# 设计变更/补充通知单

编号: 01

<div><div><div></div><div></div><div></div></div><div>广西华壹建筑设计有限公司</div><div>guangxi huayi architecture design co., ltd.</div></div> <div><div>工程设计资质证书编号 A245016761、城乡规划编制资质证书编号 桂自资规乙字23450024</div><div>建筑行业(建筑工程)甲级、市政行业(给水工程、排水工程、道路工程、桥梁工程)专业乙级</div><div>公路行业公路乙级、工程咨询、城乡规划编制乙级</div><div>中国(广西)自由贸易试验区南宁片区平乐大道15号五象绿地中心2号楼十六层</div><div>16TH FLOOR, BUILDING 2, WUXIANG GREENLAND CENTER, No.15, PINLE AVENUE, NANNING DISTRICT, CHINA (GUANGXI) PILOT FREE TRADE ZONE</div></div>			建设单位 CLIENT	灵川县城关第三小学		
			工程名称 PROJECT NAME	灵川县城关第三小学田径跑道维修		
			子项名称 SUBITEM NAME			
专业 DISCIPLINES	建筑	图号 DRAWING NO.	建改-01	工程编号 PROJECT NO.		日期 DATE 2026. 05. 15

篮球场地面做法大样1 1:20

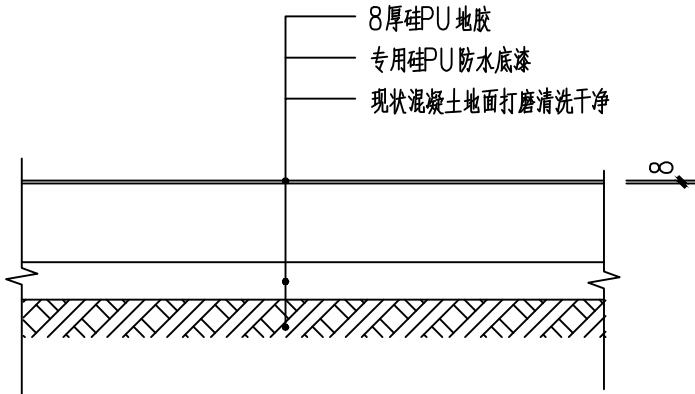
修改说明: 应建设单位要求原设计篮球场地面硅PU地胶为5厚, 现修改为8厚做法如下图。
